**Rapla linn Haigru tn ja Saviaugu tn
torustike kasutusloa eelnõu
kooskõlastamata jätmine**

Olete esitanud Transpordiametile kooskõlastamiseks Rapla maakonna Rapla valla Rapla linna Haigru tn ja Saviaugu tn torustike kasutusloa eelnõu (menetlus nr 508638), mille aluseks on kasutusloa taotlus nr 2511371/20520 v02.

Joonis 2

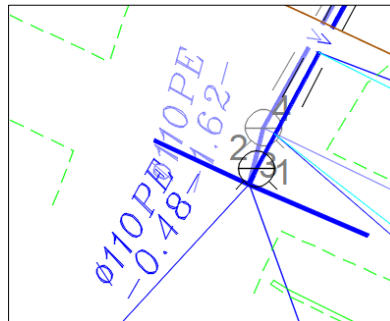
1. Mida tähistab joonisel 2 olev tingmärk? Lisada joonisele selgitav viide. Võrreldes varasemalt edastatud teostusjoonist täiendatud teostusjoonisega erineb antud elemendi asukoht (vt joonis 3). Millest on tingitud mõõdistustulemuse erinevus?

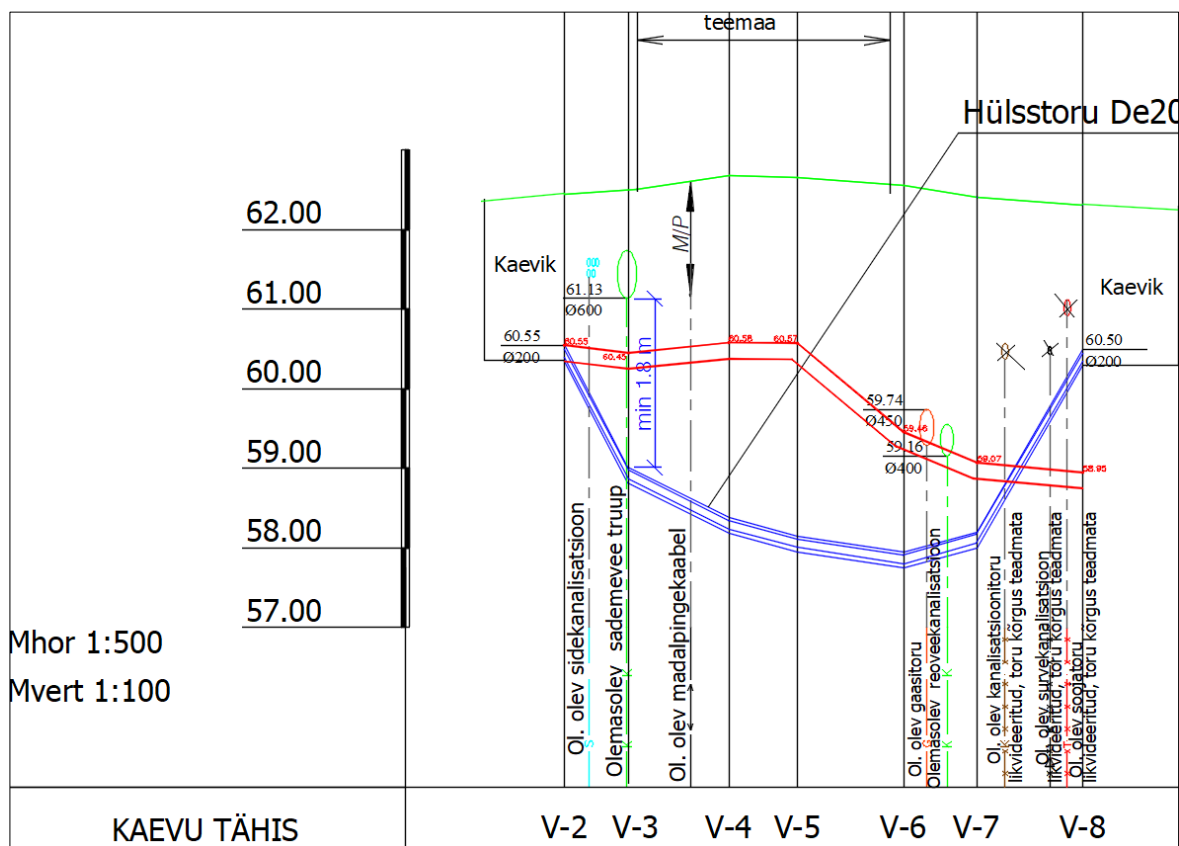
2. Võrreldes varasemalt edastatud teostusjoonist täiendatud teostusjoonisega erineb riigitee maaüksusel torustiku kõrgus märkimisväärselt. Riigitee katte alla jäävate sõlme V-4 puhul 2,20 m ja V-5 puhul 2,42 m. Palun selgitada millest tulenevad nii suured mõõdistamise erinevused.
